## Abschlussbetriebsplan Tagebau Jänschwalde

hier: **Beteiligungsverfahren**

### Stellungnahme des Amtes Peitz für die amtsangehörigen Gemeinden Heinersbrück und Jänschwalde

#### 6.3.5 Wiedernutzbarmachung in den Renaturierungsflächen

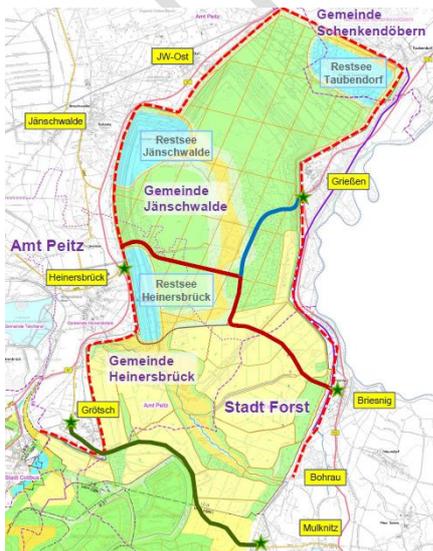
Im Bereich der Malxe ist die Zugänglichkeit in den Randbereichen durch Wanderwege und Sichtschneisen zu gewährleisten, um die naturschutzfachlich wertvollen Bereiche der Bevölkerung nicht vorzuenthalten.
